# PLAN LOCAL D'URBANISME MÉTROPOLITAIN

## PROJET DE MODIFICATION n°2

## NOTICE EXPLICATIVE

PIÈCE N°0.2.9a

### Modification du plan des hauteurs

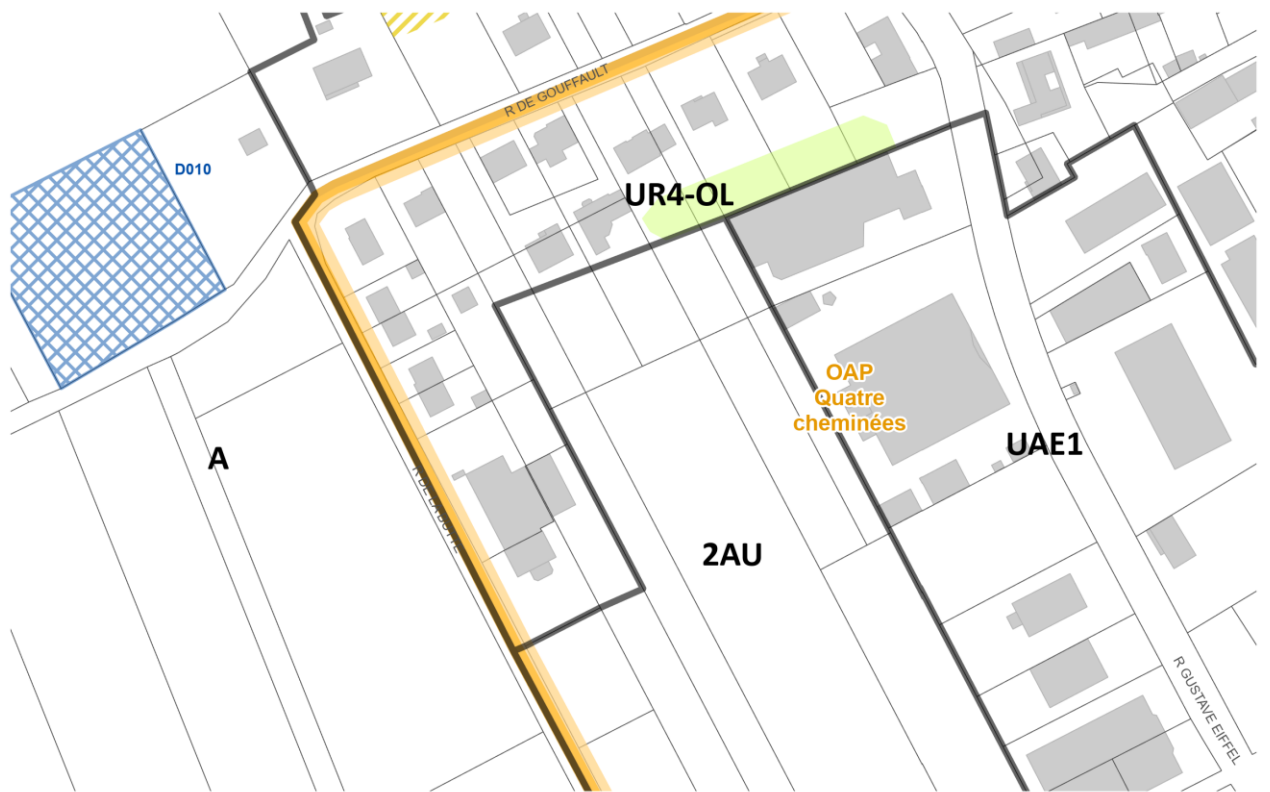
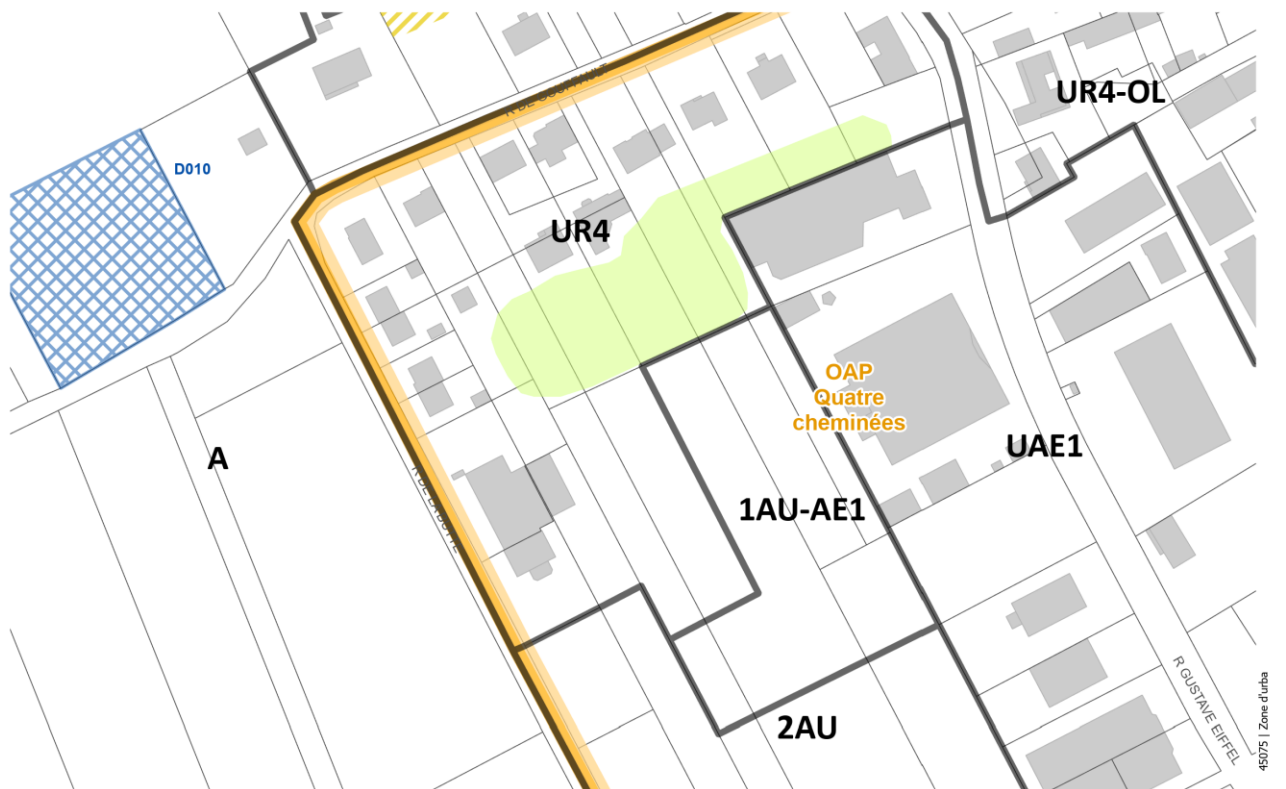
Sur la zone actuelle 2AU, aucune hauteur n'est appliquée. Il apparaît nécessaire d'ajouter une hauteur maximum au faitage à 15 m pour encadrer l'aménagement de la zone économique 1AU-AE1.

Le plan des hauteurs sera également modifié en adéquation avec le zonage UR4 en fixant une hauteur maximum à 9 m au faitage et 6 m à l'égout.

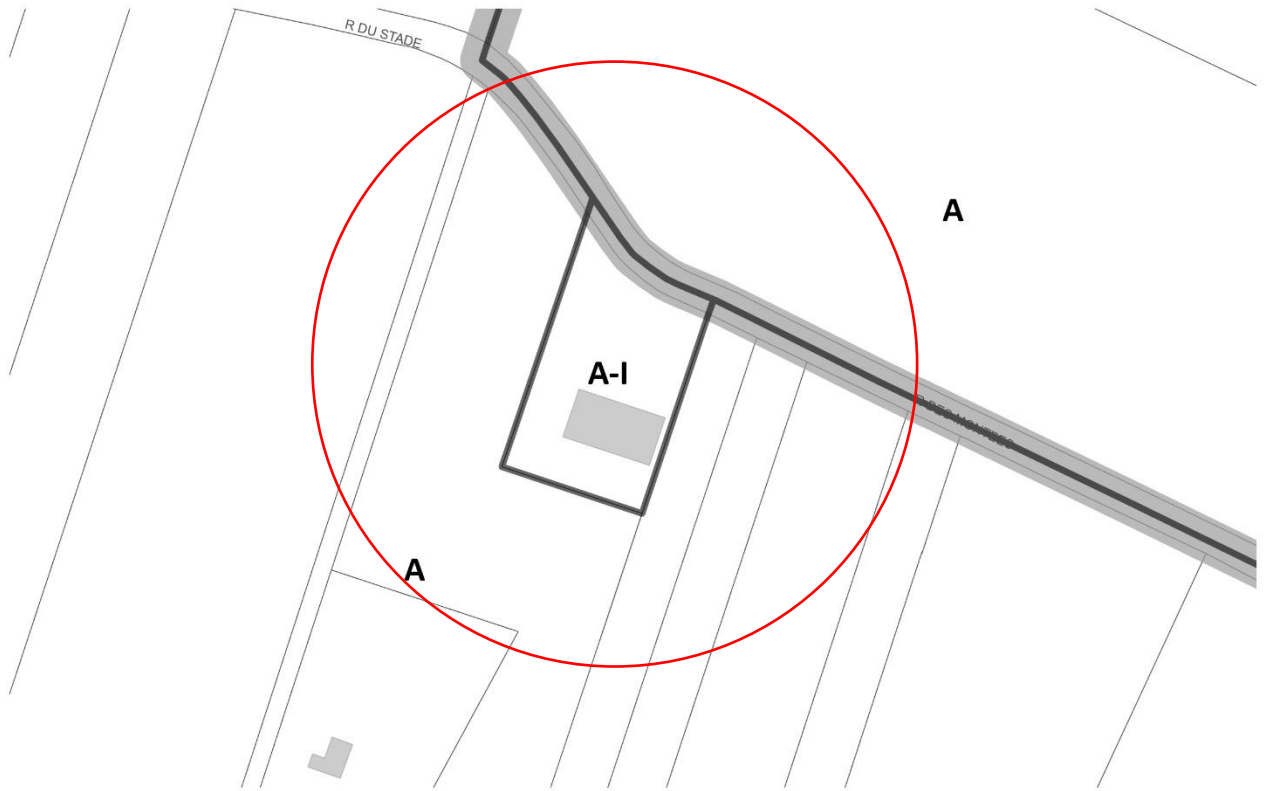
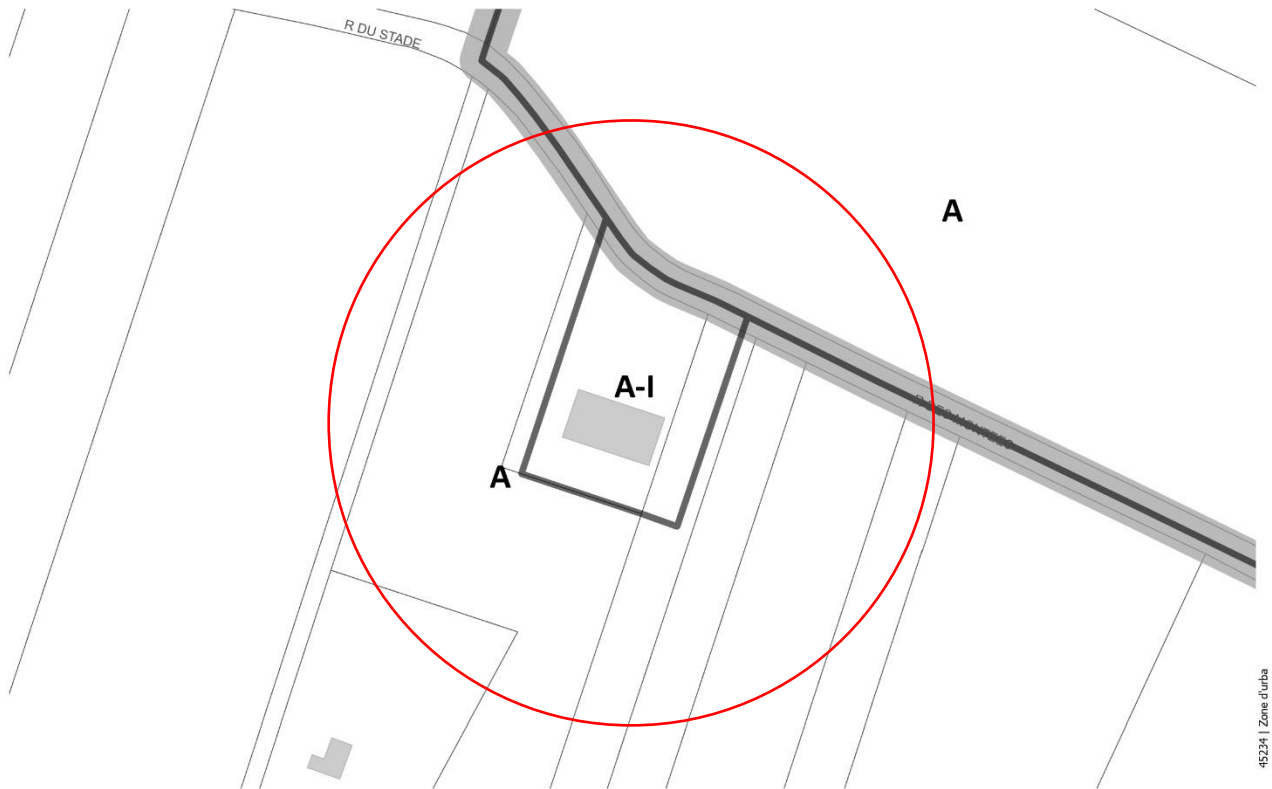
Les bâtiments de Solembio sont actuellement situés sur la parcelle DZ 94, classée en Secteur de Taille Et de Capacité d'Accueil Limitées (STECAL), correspondant aux activités à caractère industriel de stockage, de transformation, de produits agricoles et de recherche et innovation dans le domaine des pratiques culturelles. Cependant, le projet d'extension portant sur le magasin déborde de quelques mètres sur la zone A, dans laquelle se trouvent les autres parcelles du terrain. Il est donc nécessaire d'étendre le STECAL A-I de quelques mètres vers le Sud-Est. A l'inverse, le tracé du STECAL déborde à l'ouest sur une serre. Dans un souci de cohérence, il est proposé de décaler ce tracé pour l'adapter à la réalité du terrain.

Par ailleurs, la hauteur maximale autour du STECAL est fixée à 12 mètres, alors que la hauteur de celui-ci n'est pas réglementée. Dans un souci de cohérence, il conviendrait de fixer la hauteur du STECAL également à 12 mètres.

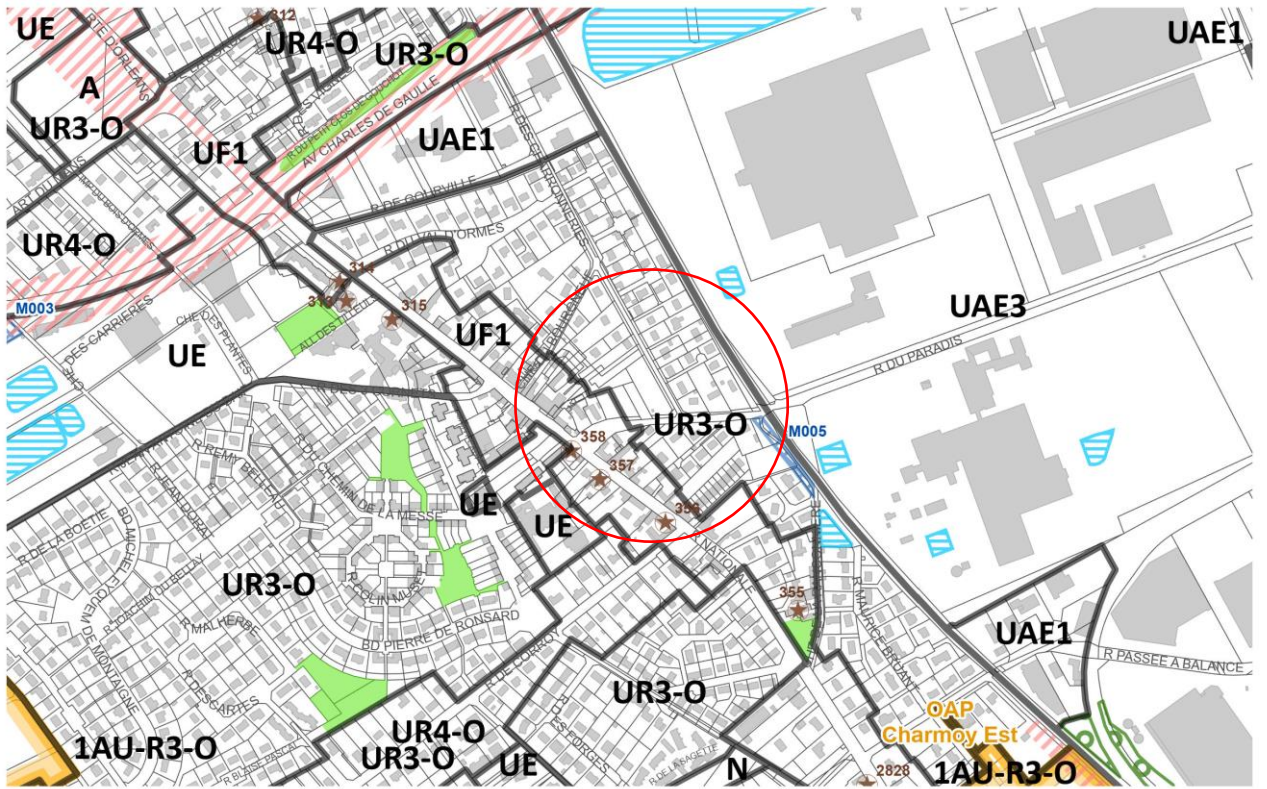
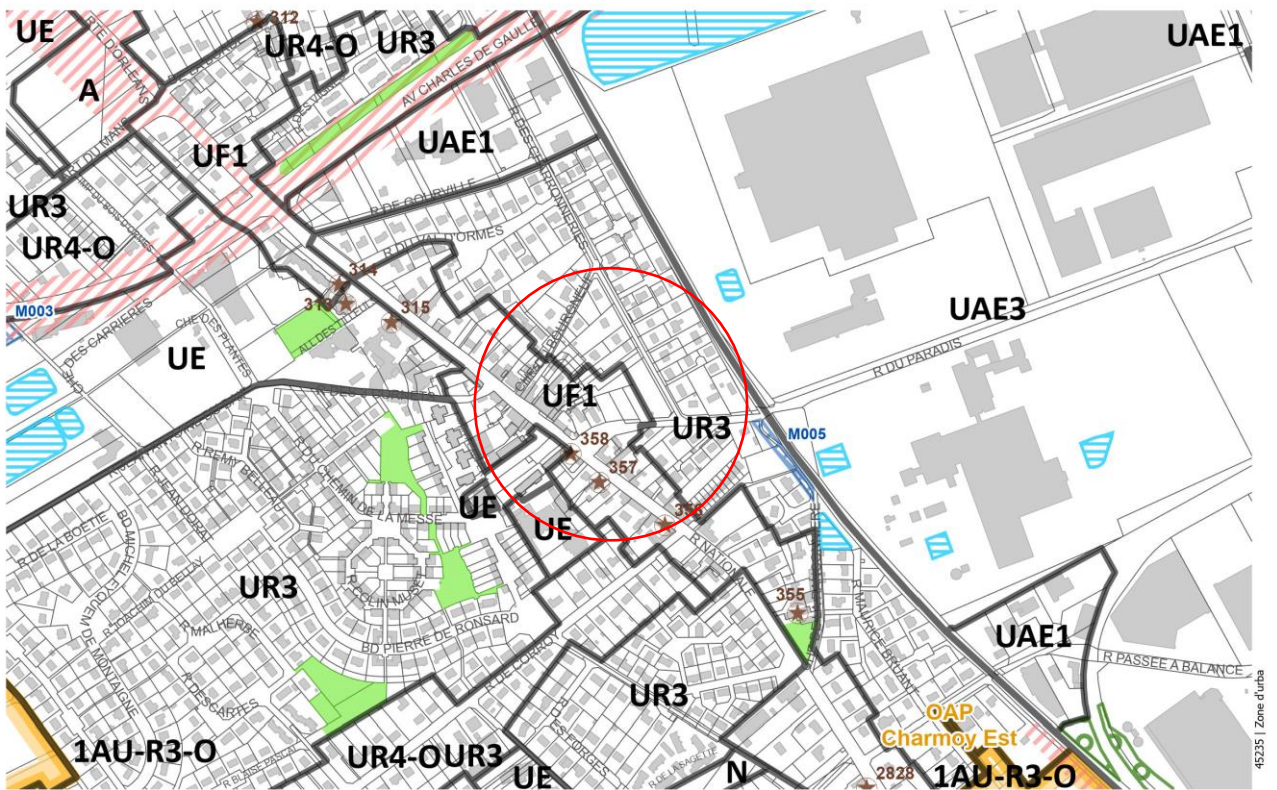
Le plan des emprises sera modifié en adéquation avec le nouveau découpage de zone, un taux d'emprise au sol de 60% sera appliqué sur les parcelles correspondant aux normes fixées dans la zone de faubourg.

Le plan des hauteurs sera également harmonisé avec une hauteur maximum fixée à 15 m au faitage et 11 m à l'égout. La bande de constructibilité garantit le traitement de l'interface avec les logements individuels adjacents.

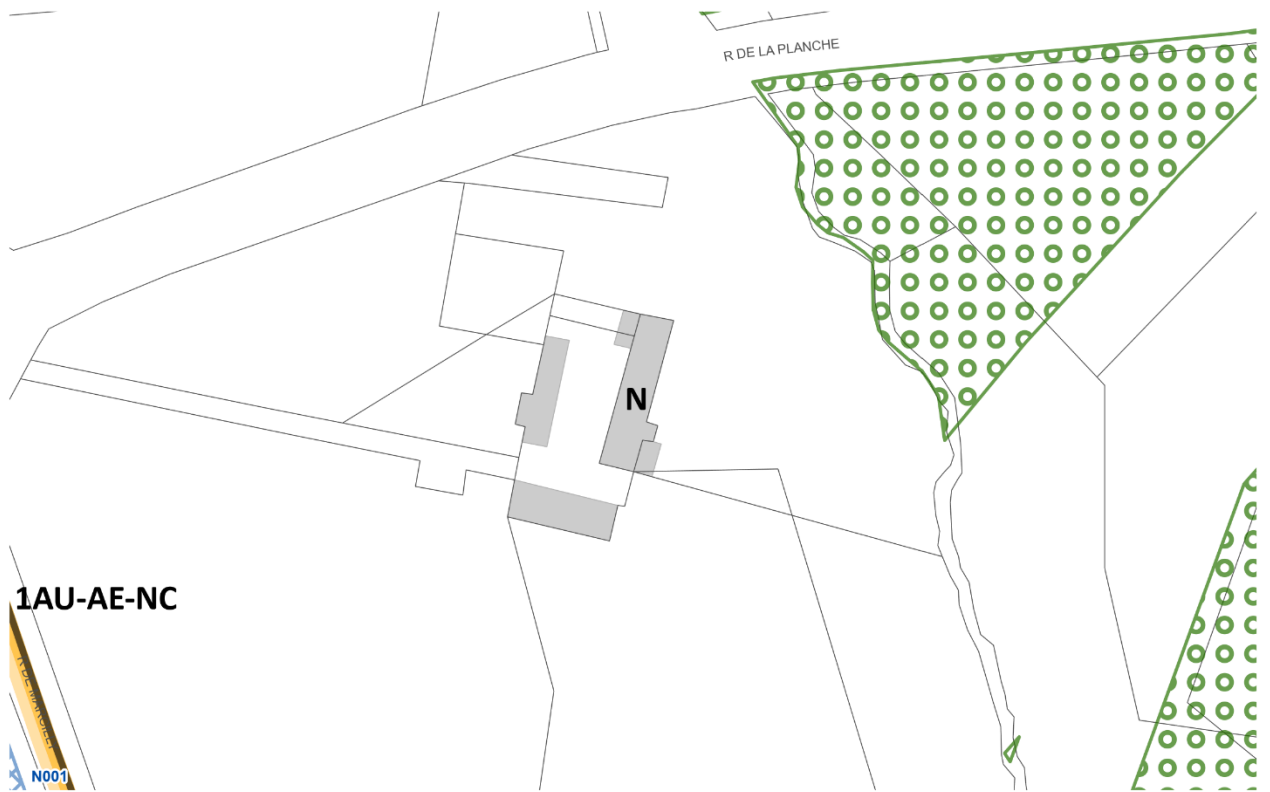
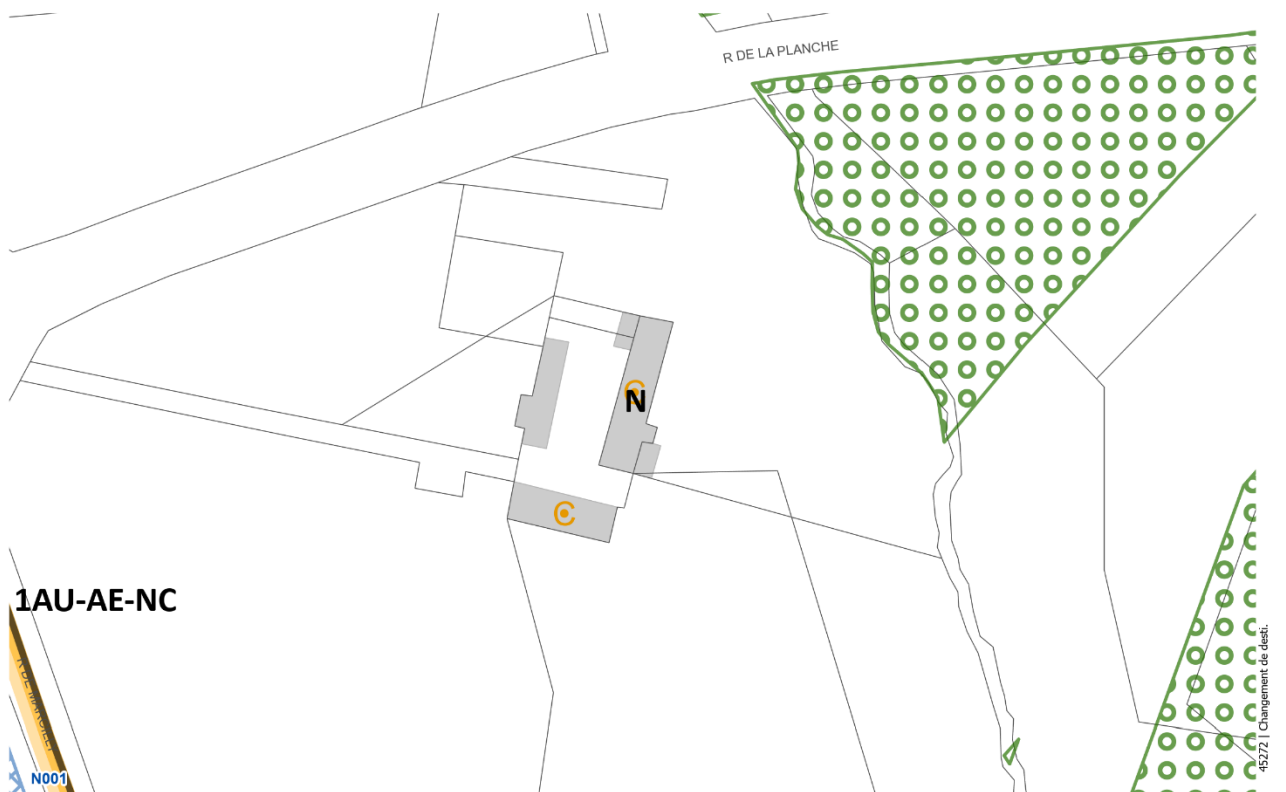
Le Domaine de la planche à Saint-Cyr-sur-Val, d'une superficie d'environ 27 hectares, se situe dans une zone identifiée naturelle sur le plan de zonage du PLUM. Il existe actuellement une ferme agricole, propriété de la SCI ARCACHON, composée de granges, de deux logements et de hangars. Les terres agricoles du domaine n'étant plus cultivées, les constructions existantes ne permettent plus de répondre à la vocation qui leur ait attribué.

Dans un objectif de valorisation du patrimoine bâti, en cohérence avec les vocations réelles et souhaités, tout en respectant la valeur patrimoniale et historique que représente ce lieu, il convient de permettre sur certains bâtis du site de pouvoir changer de destination et ainsi muter, leur donnant une seconde vie.

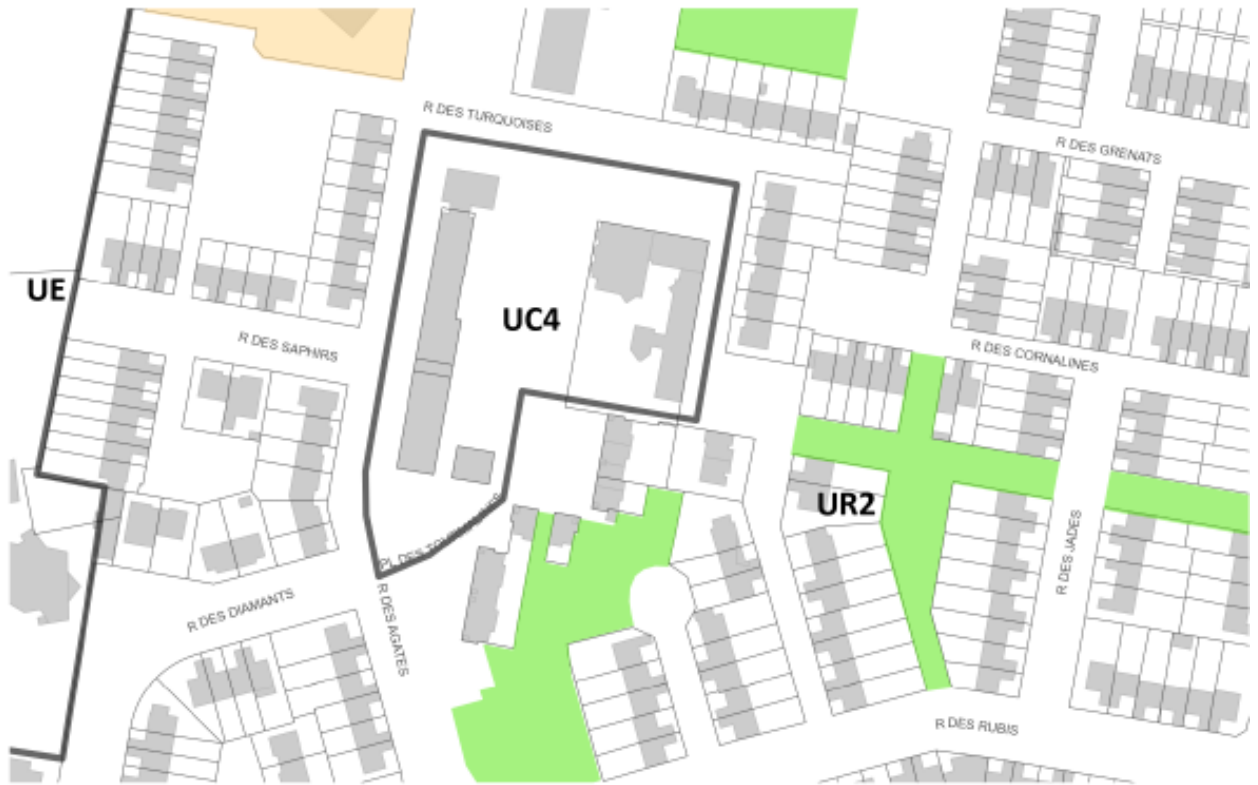
La commune de Saint-Jean-de-la-Ruelle soutient le maintien et le développement des commerces de proximité. Le centre commercial existant, place des Tourmalines est situé sur les parcelles cadastrées AH 1 435, 1 436, 1 438, 1 440, 1 816 et 2 265. Ces commerces sont classés dans un secteur de centralité de quartier, en zone UC4 du PLUM.

Afin de développer et permettre le maintien des équipements publics de la centralité de quartier Les Chaises; il est opportun d'intégrer deux parcelles adjacentes situées en zone UR2 dans le PLUM dans cette zone UC4 plus adéquate. L'objectif est d'initier la restructuration du centre commercial des Chaises et de permettre l'installation d'une maison France Services pour l'accueil physique des habitants et l'aménagement de places de stationnement dédiées.

Les emprises de pleine-terre ne sont pas réglementées dans l'ensemble des zones UC4 sur la commune de Saint-Jean-de-la-Ruelle. Il convient donc dans un souci de cohérence, d'harmoniser le plan des emprises en conséquence en retirant les parcelles de la zone fixant à 50% les emprises de pleine-terre.
